静岡市駿河区 宮竹一丁目

仮設園舎
 (平屋建てを想定)

〈疑問にお答えします〉

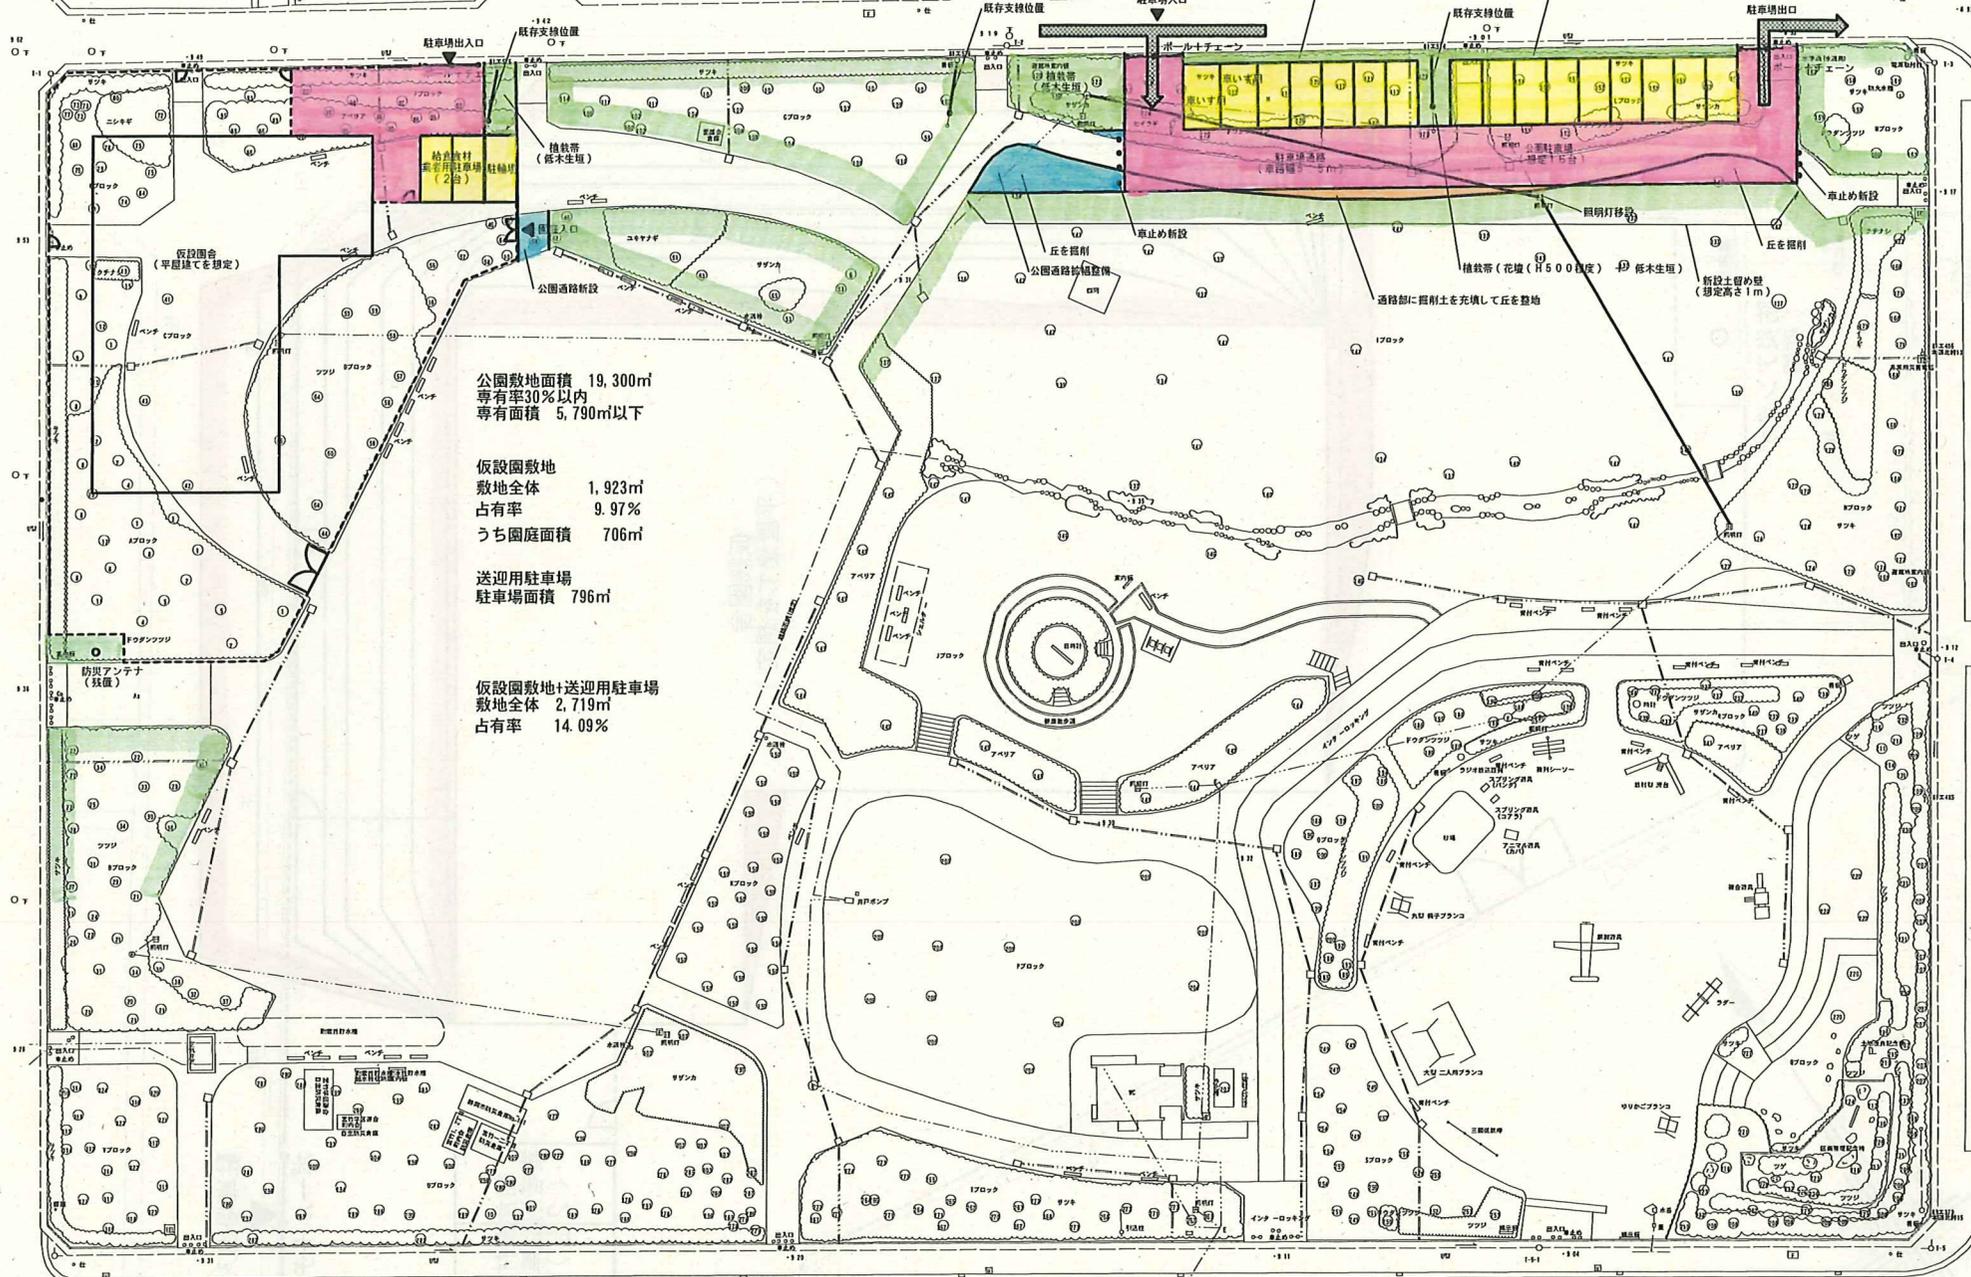
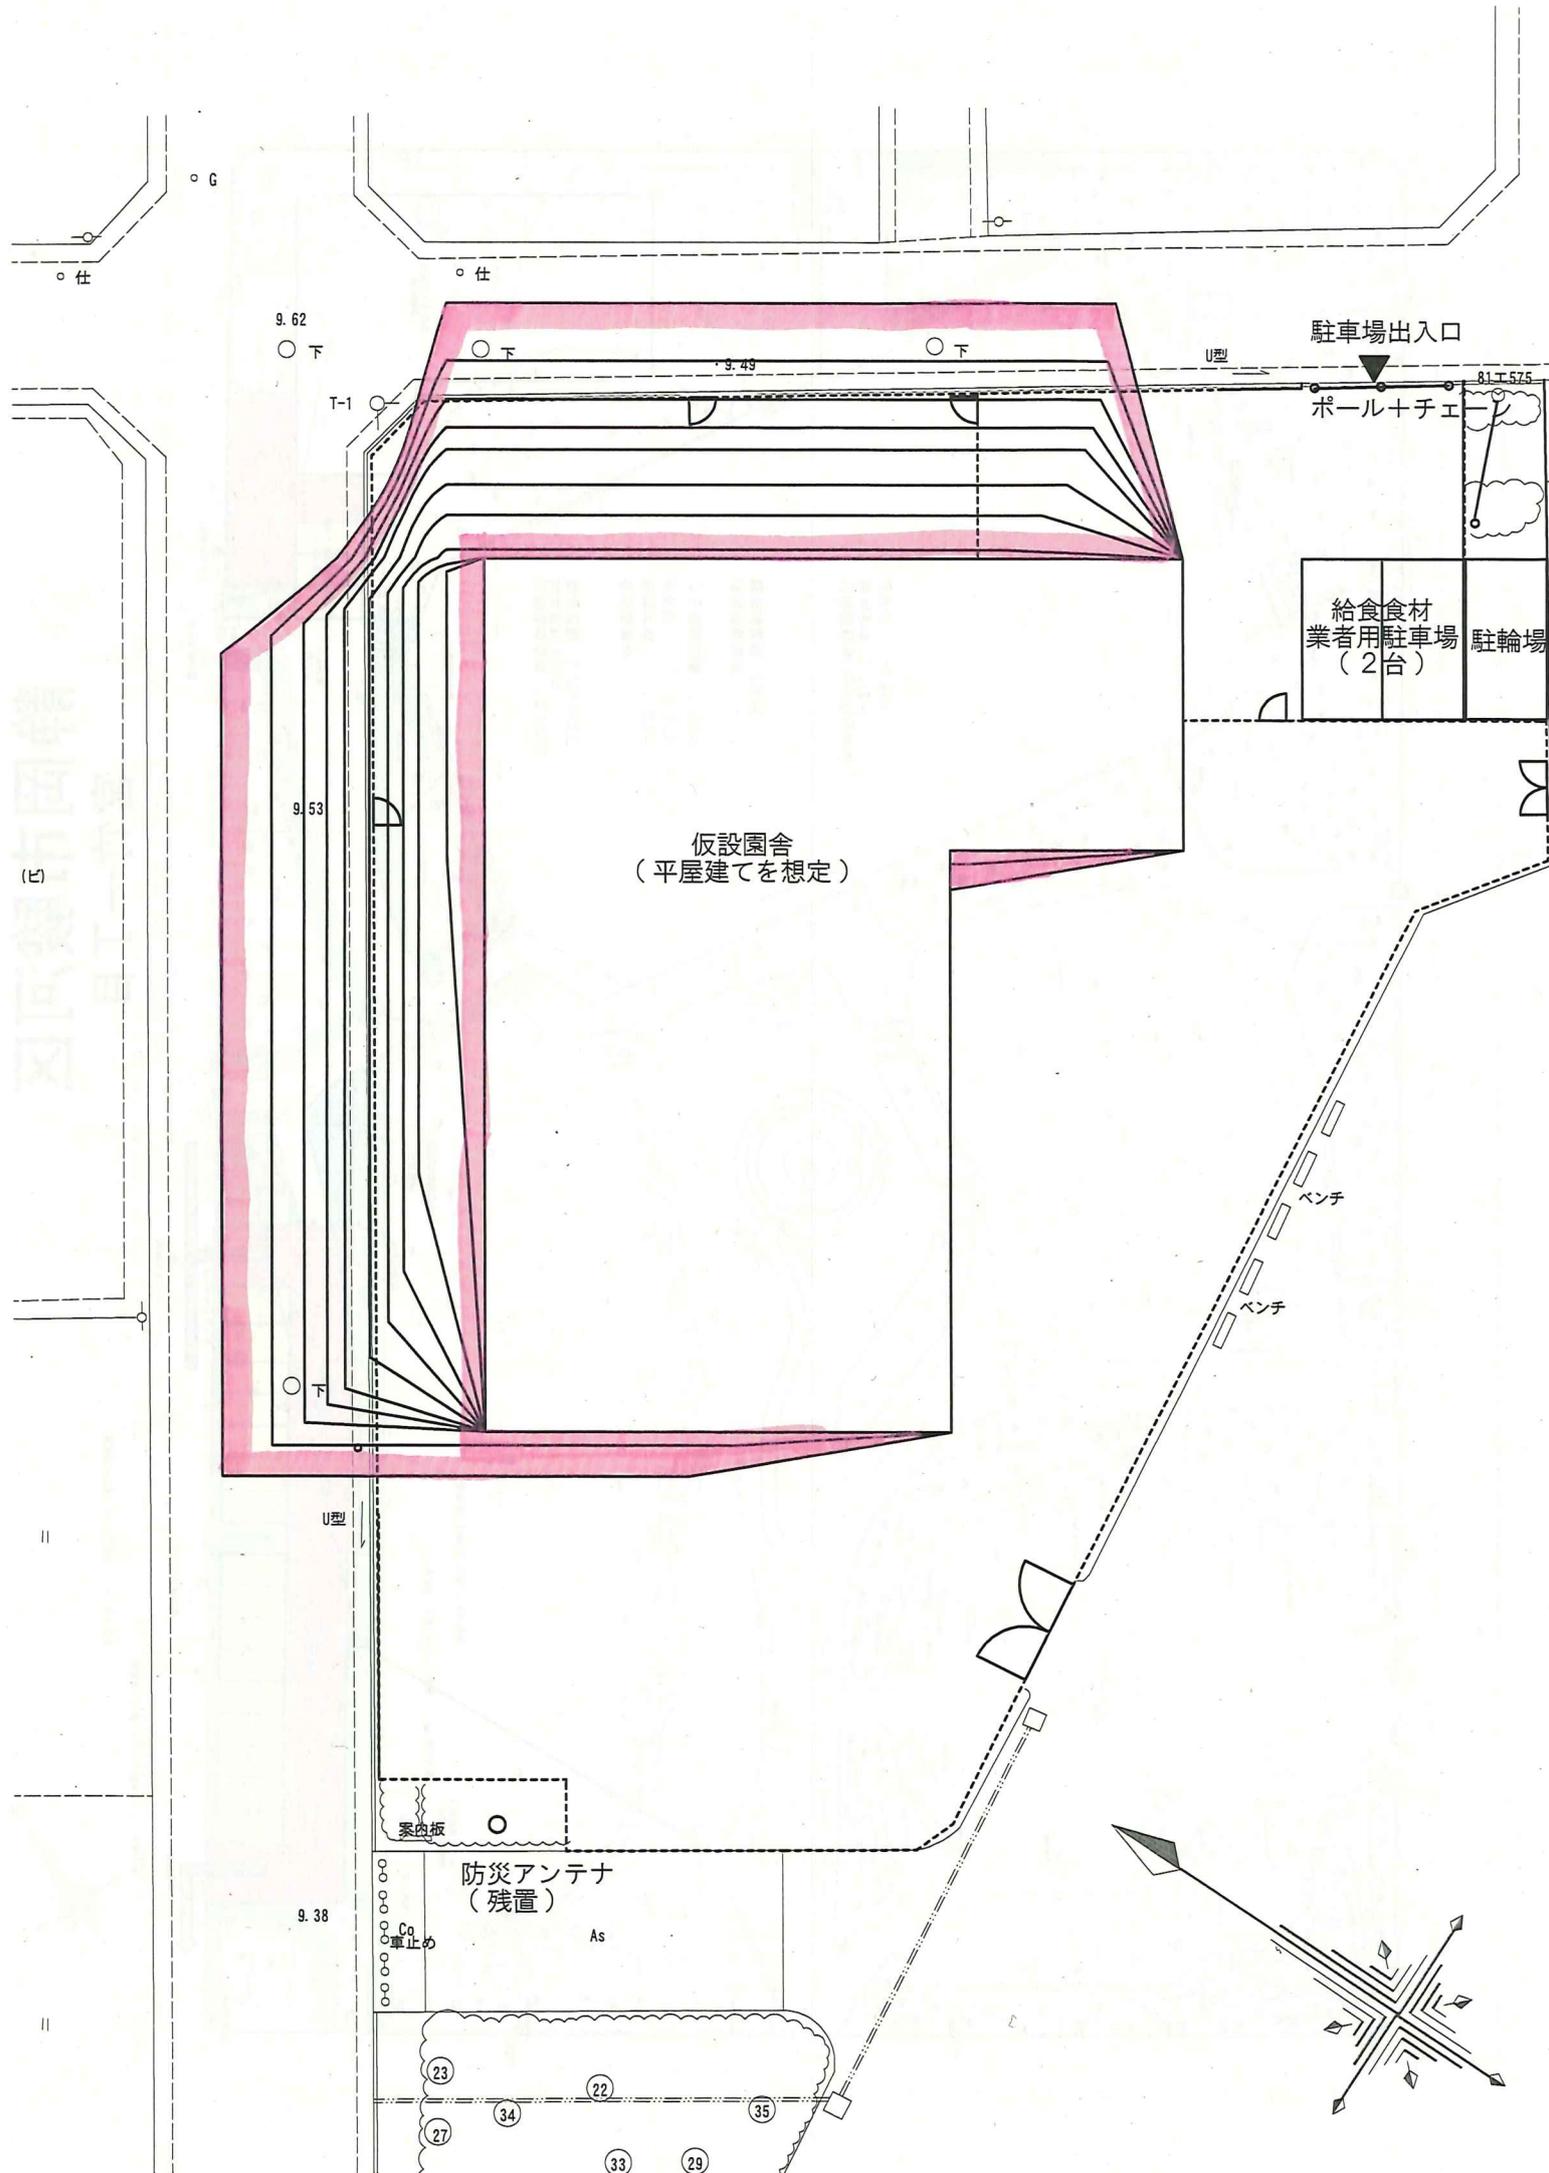
Q1 仮設園舎の高さはどのくらいになりますか。日影の影響はどれくらいですか。

Q2 仮設園舎と駐車場の境界にフェンスは設置しますか。駐車場の舗装はどうなりますか。

Q3 駐車場への入口はどこに設置しますか。また、駐車場への進入経路はどのようになりますか

⇒A1 高松公園北側角地（1,923㎡）を仮設園舎の設置場所として使用させていただくことを考えており、仮設園舎の高さについては、平屋建てで約4.5メートルと考えております。

日影については北側・東側ともにそれぞれの道路幅の中心くらいまでとの計算結果です。

⇒A2 仮設園舎、園庭及び駐車場の周囲を、高さ1.2mほどのフェンスで囲うことを予定していますが、公園を所管する課と協議の上、フェンスの設置位置・高さ・目隠しなどのフェンスの種類を決定します。

また、駐車場の舗装についても公園との景観調和や路面温度上昇抑制などを考慮し、公園内通路などに用いられる土系舗装（土や砂にセメントや樹脂などの結合剤を混ぜてつくる舗装材）を検討し、公園を所管する課と協議の上、決定します。

⇒A3 高松公園東側道路沿いの中央の公園入口付近を送迎用駐車場の入口とすることを予定しています。出口については高松公園東側道路沿いの一番南側の公園入口を拡幅して送迎用駐車場の出口とすることを予定しています。
